**Forum mondial de l'harmonisation
des Règlements concernant les véhicules**

Groupe de travail de la sécurité passive

**Règlement ONU n° 137 (Choc avant, l'accent étant mis
sur les dispositifs de retenue)****Proposition de série 02 d'amendements au Règlement
ONU n° 137 (Choc avant, l'accent étant mis
sur les dispositifs de retenue)****Communication des experts du Japon et de la Commission européenne
au nom de l'équipe spéciale***

Figure 3

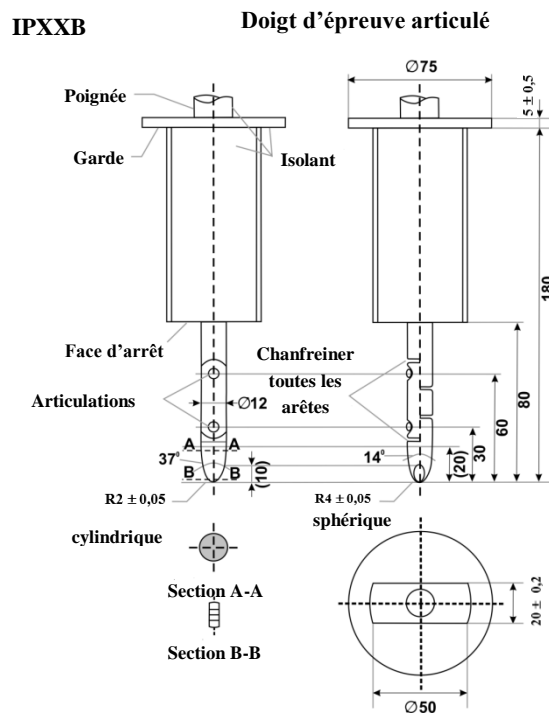
Placer le doigt d'épreuve articulé, décrit à la figure ~~3-1 de l'appendice 1~~, dans tous les interstices ou les ouvertures de la protection physique, avec une force de $10\text{ N} \pm 10\%$, aux fins de l'évaluation de la sûreté électrique. Si le doigt entre partiellement ou entièrement dans la protection physique, le placer dans toutes les positions indiquées ci-dessous.

Les prescriptions énoncées au paragraphe 5.2.8.1.3 du présent Règlement sont considérées comme remplies si le doigt d'épreuve articulé défini à la figure 3-1 de l'appendice 1 ne peut entrer en contact avec les parties à haute tension.

Figure 4

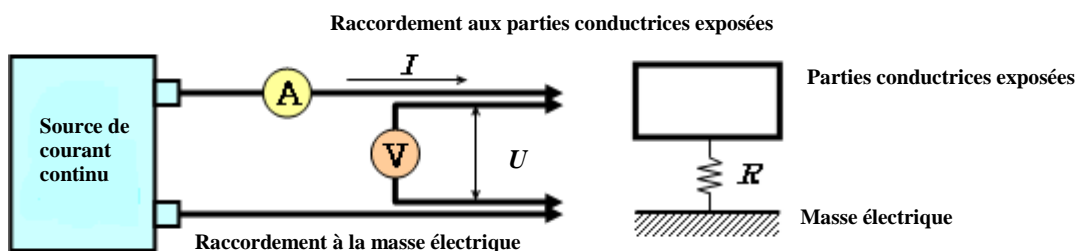
b) Méthode d'essai utilisant une source de courant continu, un voltmètre et un ampèremètre

La source de courant continu, le voltmètre et l'ampèremètre sont reliés aux points de mesure (en règle générale, la masse électrique et l'enveloppe conductrice/la barrière de protection électrique).

On règle la tension de la source de courant continu de manière à obtenir une intensité supérieure à 0,2 A.

On mesure l'intensité "I" et la tension "U".

On calcule la résistance "R" au moyen de la formule suivante :

La résistance R doit être inférieure à 0,1 Ω .

Note : Si l'on utilise des fils conducteurs pour mesurer la tension et l'intensité, chacun d'entre eux doit être raccordé de manière indépendante à la barrière de protection électrique/l'enveloppe/la masse électrique. La borne peut être commune pour la mesure de la tension et de l'intensité.

Figure 5
Mesure de U_1'

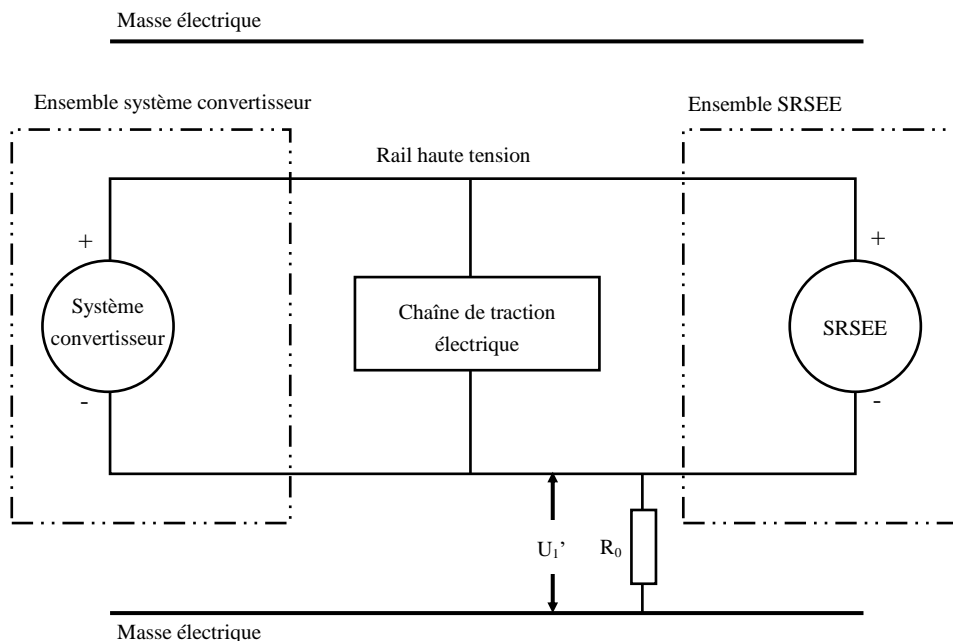
Si U_1 est égale ou supérieure à U_2 , une résistance normalisée connue (R_0) est insérée entre le pôle négatif du rail haute tension et la masse électrique. La résistance R_0 étant en place, la tension (U_1') entre le pôle négatif du rail haute tension et la masse électrique est mesurée (voir fig. 5).

L'isolement électrique (R_i) est calculé conformément à la formule suivante :

$$R_i = R_0 * U_b * (1/U_1' - 1/U_1)$$

Figure 6
Mesure de U_2'

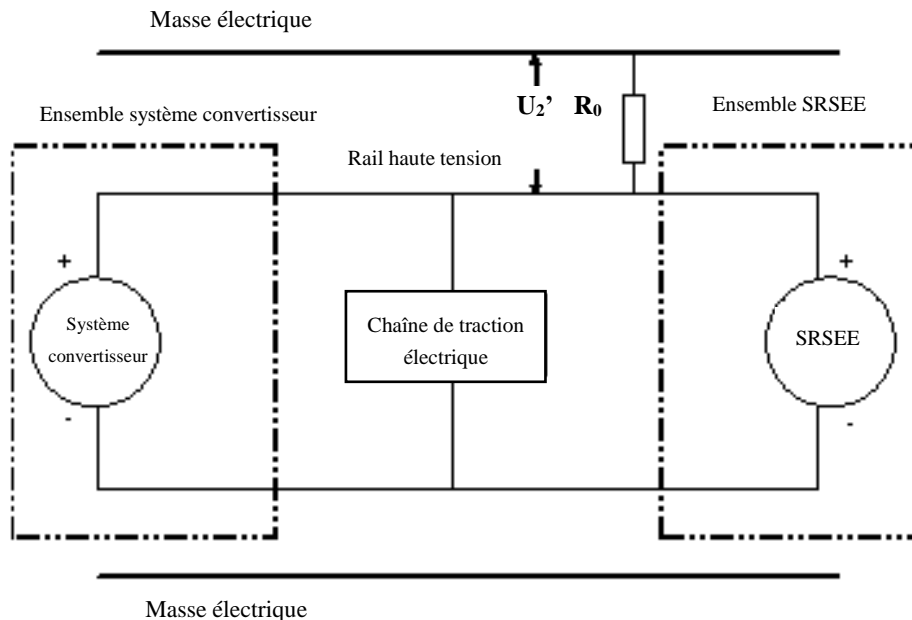
Si U_2 est supérieure à U_1 , on insère une résistance normalisée connue (R_0) entre le pôle positif du rail haute tension et la masse électrique. La

résistance R_0 étant en place, la tension (U_2') entre le pôle positif du rail haute tension et la masse électrique est mesurée (voir fig. 6 ci-dessous). L'isolement électrique (R_i) est calculé conformément à la formule ci-après :

$$R_i = R_0 * U_b * (1/U_2' - 1/U_2)$$
